**PROJET DE CENTRALE PHOTOVOLTAÏQUE CHENET  
N° PC05128622O0002 & PC05152222O0005  
MEMOIRE EN REPONSE A L'AVIS DE LA MRAE  
N°2023APG29**

**MEMOIRE EN REPONSE A L'AVIS DE  
L'AUTORITE ENVIRONNEMENTALE  
N°MRAE 2023APGE29**

**CENTRALE DE PRODUCTION D'ENERGIE SOLAIRE  
« CHÊNET »**

**COMMUNES HAUTEVILLE (51290) ET SAPIGNICOURT (52100)**

Figure 6 – carte des sensibilités paysagères

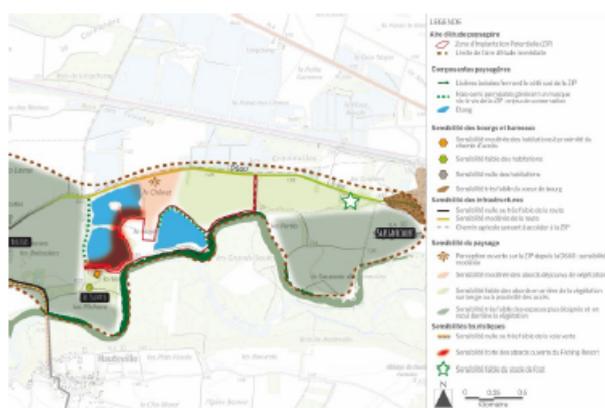
L'étude paysagère a montré que les sensibilités étaient localisées sur la route départementale D660 au nord du projet, et au niveau du lac de loisirs « Fishing Resort du Der » qui est adjacent au site. C'est le lieu le plus sensible, car directement en frange avec des perméabilités importantes sur le site d'étude depuis les étangs et chemins autour. Le chemin d'accès à ce lac de loisirs pourrait également être partagé avec le projet ; la sensibilité est donc forte, notamment en phase travaux.

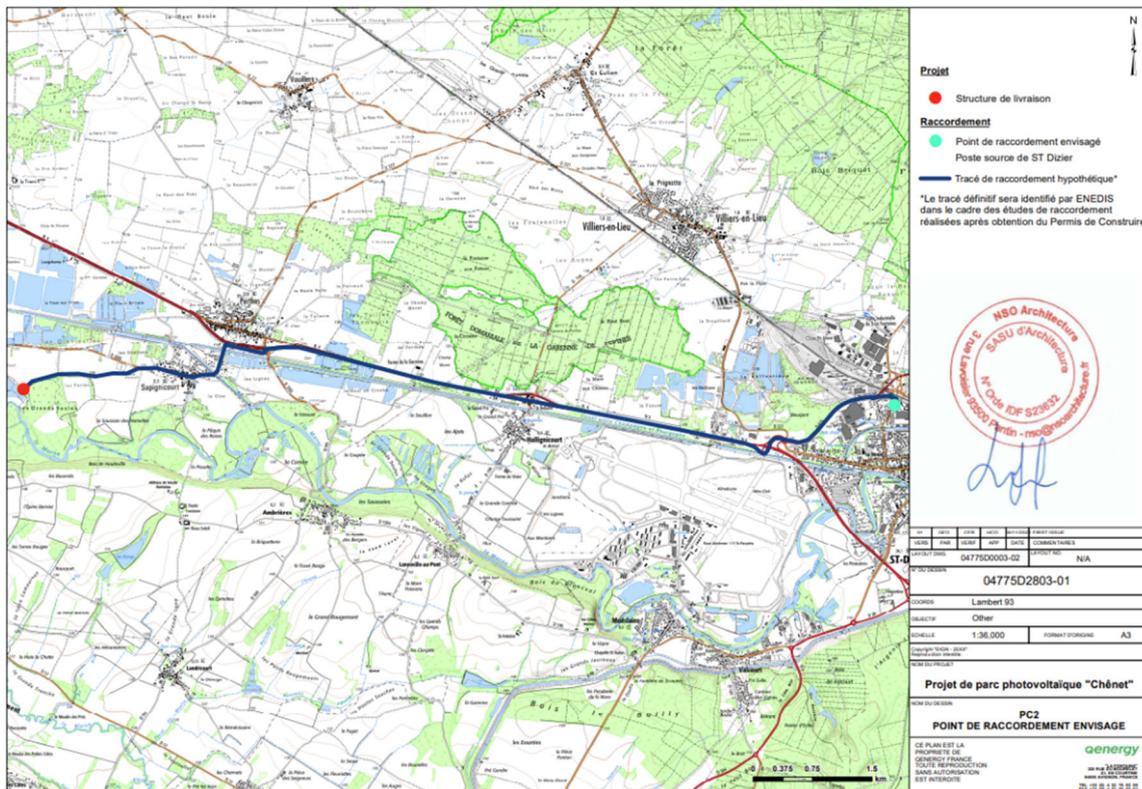
**L'Ae rappelle que le raccordement fait partie du projet au sens de l'article L.122-1 du code de l'environnement<sup>18</sup> et que cette analyse aurait donc dû faire partie de l'étude d'impact présentée.**

Le sujet concernant le raccordement électrique au réseau public a été présenté dans la pièce B, en page 277. Pour rappel, le tracé définitif sera confirmé par le gestionnaire de réseau (ENEDIS) après obtention du Permis de Construire. Les incidences des travaux de raccordement ont bien été pris en compte dans l'étude d'impact (en page 291 pour les milieux physique, page 363 et 369 pour le milieu humain, page 308 et 318 pour le milieu naturel). Il est raisonnable de penser que les impacts des travaux de raccordement sur les milieux naturels et humains seront négligeables. En effet, le raccordement au réseau électrique public est réalisé en souterrain, et cantonné en bord de route ou de chemin, soit au sein d'un milieu déjà artificialisé que constitue la voirie publique. De plus, les fossés situés aux abords de la voirie seront conservés et ainsi les milieux naturels ne seront a priori pas impactés par ENEDIS. Enfin, l'impact visuel sera nul étant donné que l'ensemble des réseaux seront enfouis.

Figure 3 : Implantation et Zones humides

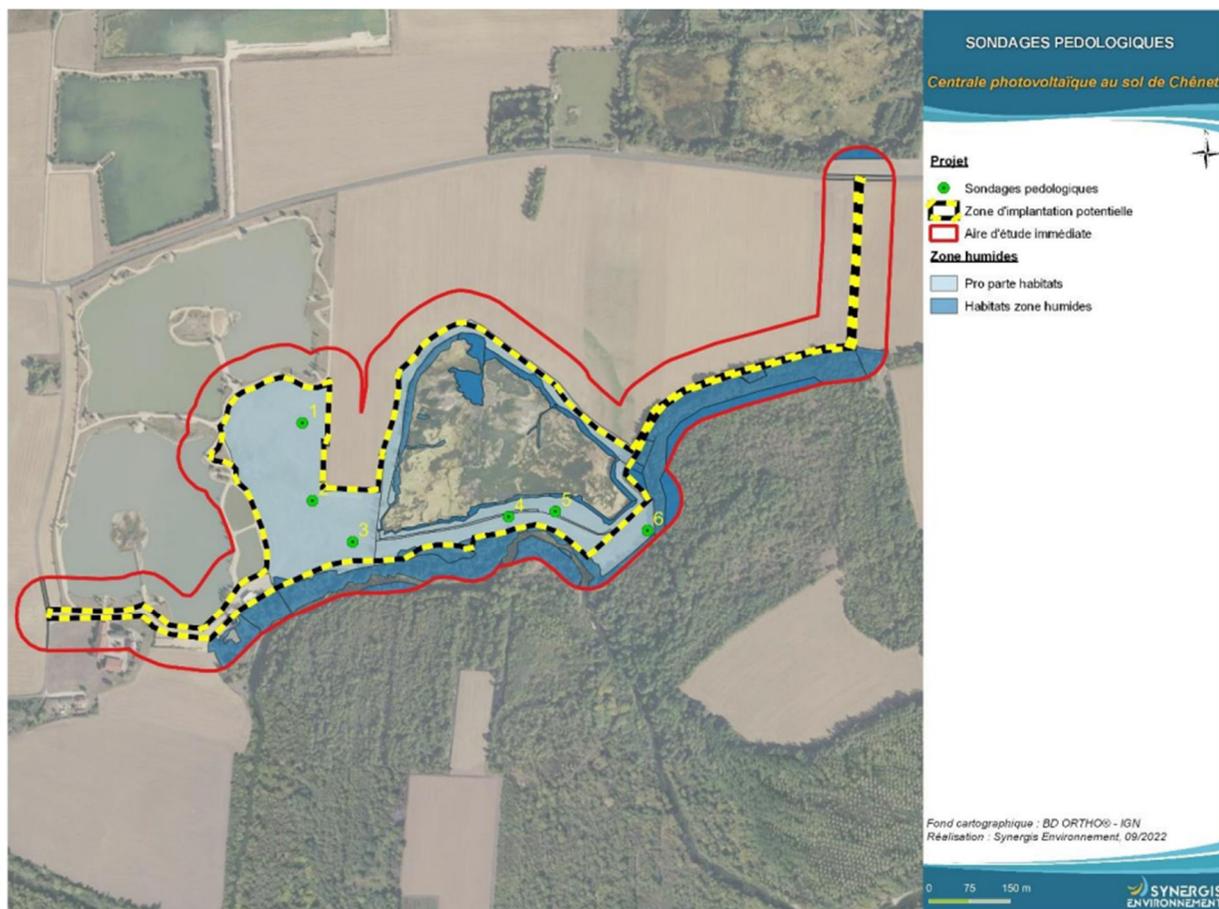
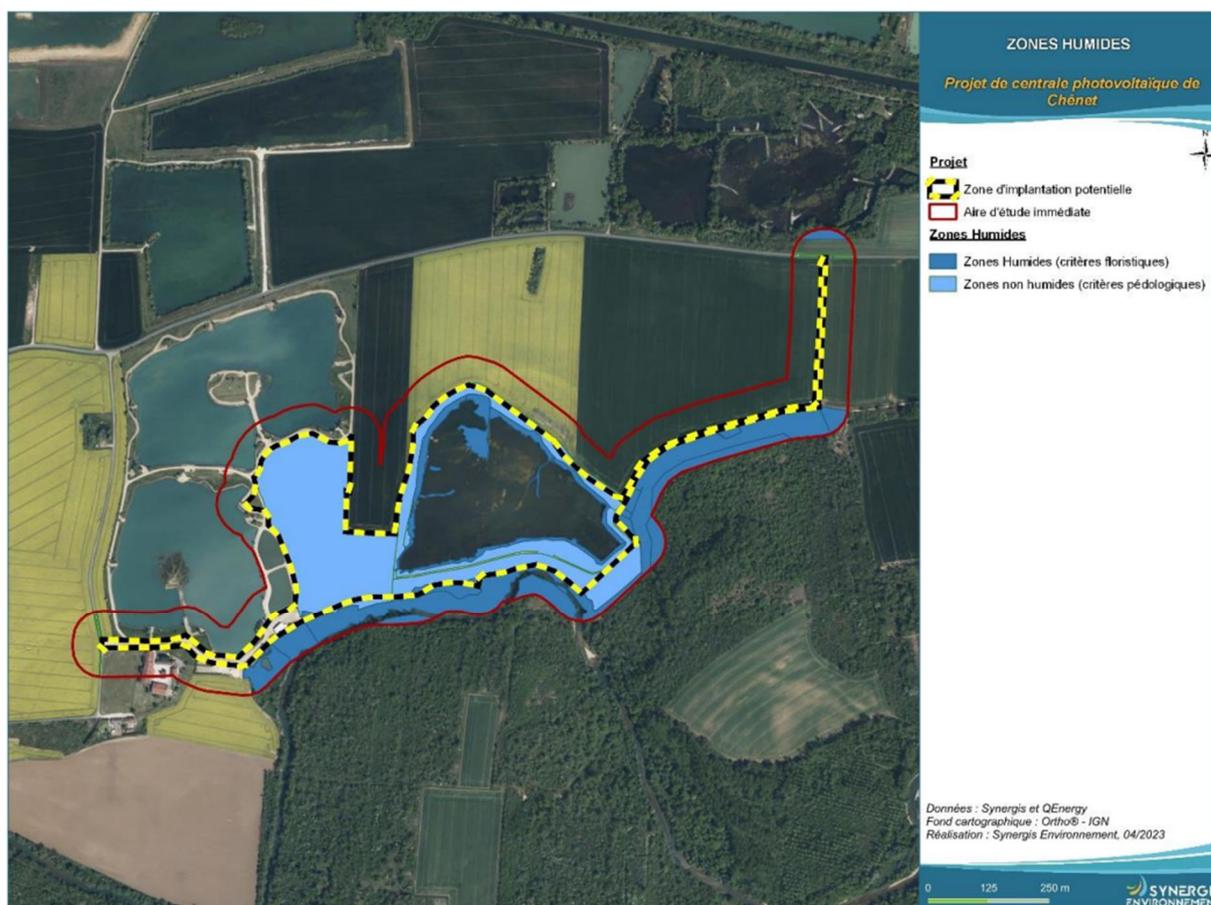
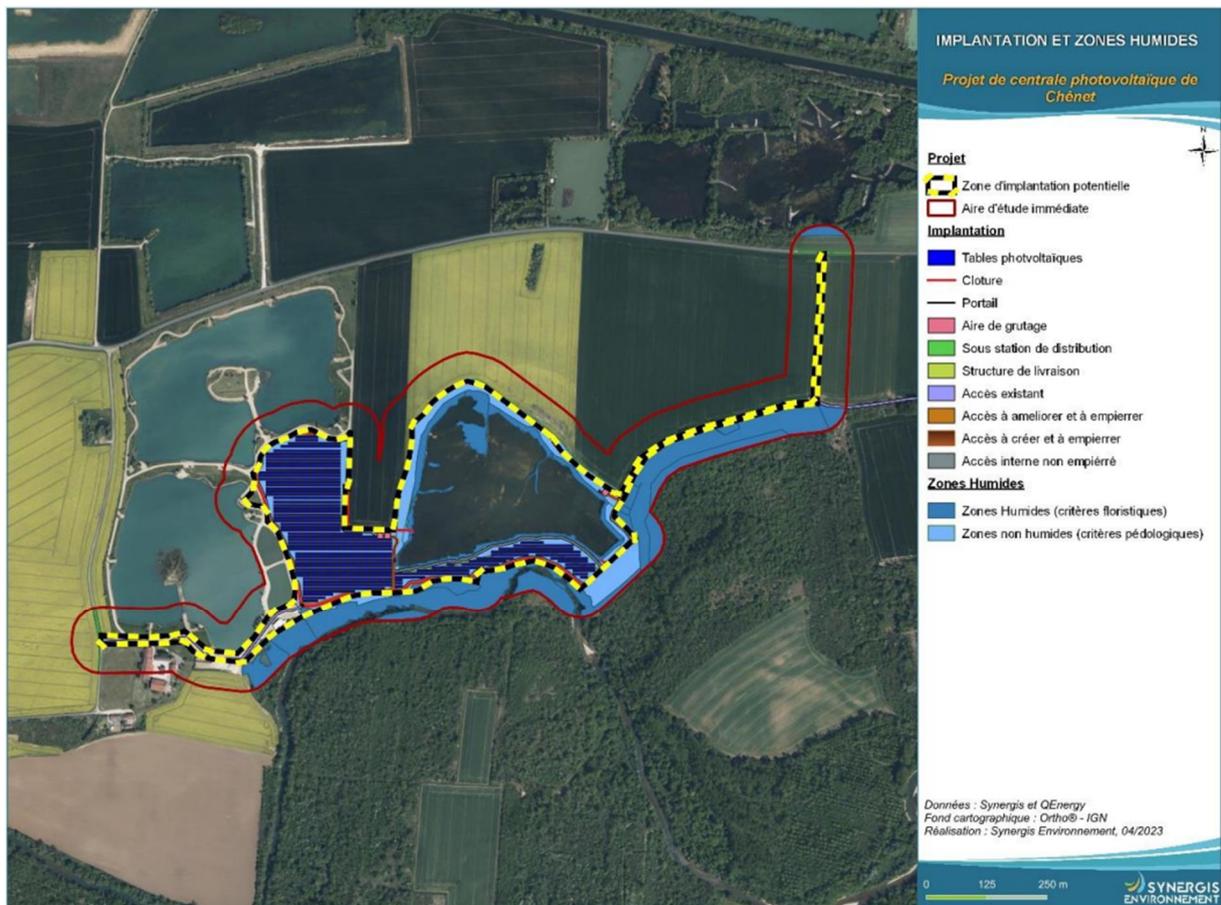
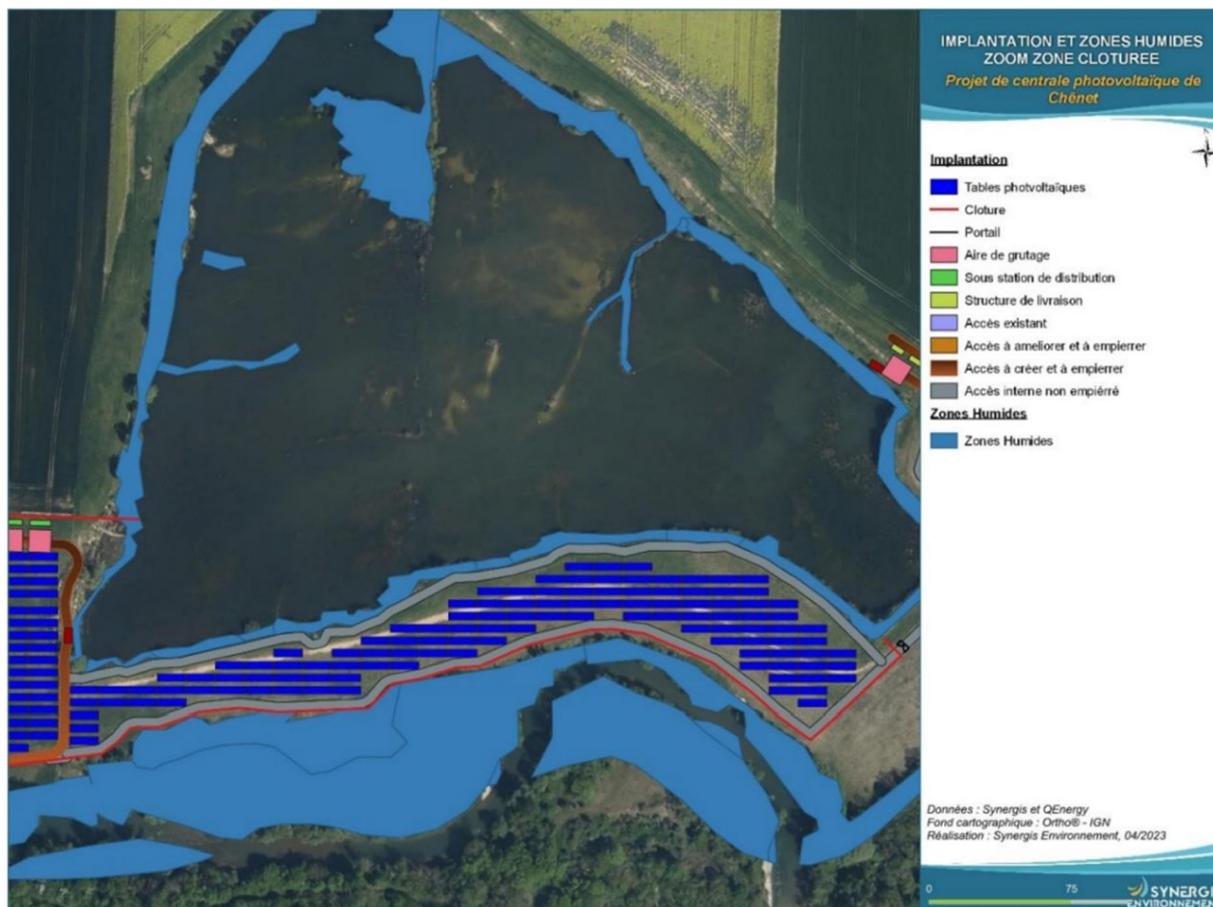
Le dossier comporte une expertise de terrain qui met en évidence la présence de zones humides couvrant une surface totale de 9,453 ha, située à l'intérieur de l'aire d'étude immédiate (cf figure 4 du présent avis).

L'Ae a estimé en lisant le dossier que la partie bleu clair sur la figure 4 du présent avis n'était pas zone humide, le caractère humide de ces habitats n'ayant pas été confirmé par les expertises de terrain pour le critère botanique. Cependant, il n'est pas mentionné clairement que cette zone bleu clair est non humide. Or, les panneaux photovoltaïques sont en totalité dans cette partie bleu clair. Il semble donc que l'ensemble de la zone humide soit évitée et qu'aucun panneau photovoltaïque n'y soit implanté, mais le dossier ne le mentionne pas clairement.

**L'Ae recommande de faire figurer sur une carte les 9,453 ha de zones humides et de préciser le cas échéant quelle part de zones humides se trouve dans les 8,66 ha clôturés du projet et dans la zone de chantier.**

Les relevés de Zones humides ont été réalisés sur critères botaniques et pédologiques par Synergis Environnement respectivement au mois de juin et septembre. Le critère floristique a permis de déterminer des zones humides ainsi que des zones pro-parte. Ces zones pro-parte ont été prospectées ensuite sur un critère pédologique (voir figure 1 ci-dessous) afin de confirmer ou d'infirmer leur caractéristique humide. Il en ressort que ces zones-pro parte sont non humides sur critères pédologiques (voir résultats sondages pédologiques pages suivantes). Une carte de l'implantation et des Zones humides a été réalisée ainsi qu'un zoom sur les Zones humides qui seront dans la partie clôturée.
